II/101 Brandýs Nad Labem - přeložka - Část obchvat Zápy

Most přes Svémyslickou svodnici

SO 204 / 002

26

Akce: II/101 Brandýs nad Labem, přeložka – etapa I. – část obchvat Zápy
Věc: Vyjádření AD č. 14 – SO203 ZBV k svodidlu a PHS

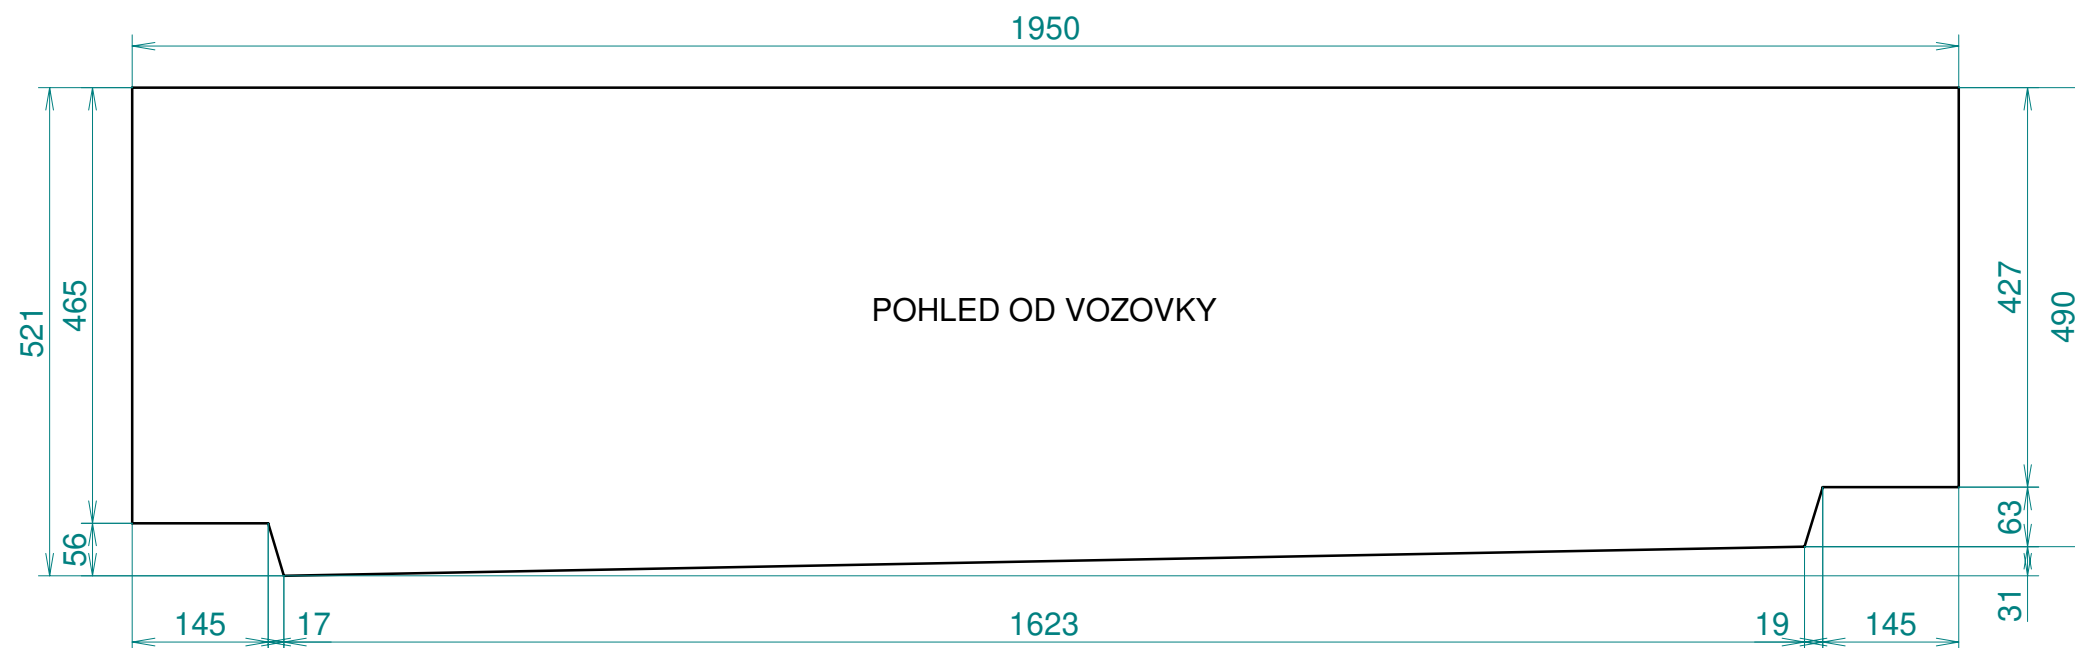
- Svodidlo na levé římse mostu (výkaz výměr obsahuje 16 m silničního ocelového svodidla)
 - stavba osadila 16,7 m ocelového zábradelního svodidla bez výplně.
- Plocha výplně PHS na mostě (výkaz výměr udává 48 m²)
 - stavba osadila 54,6 m² plexiskla a 8 kusů betonových soklových panelů. Toto zvýšení je dáno prodloužením PHS na mostě na úkor PHS před mostem, které je dáno přesným rozmístěním sloupků na mostě. Celková plocha PHS stavby se nemění.

Jedná se o zpřesnění rozměrů v rámci RDS a z pohledu autorského dozoru nemáme námitek.
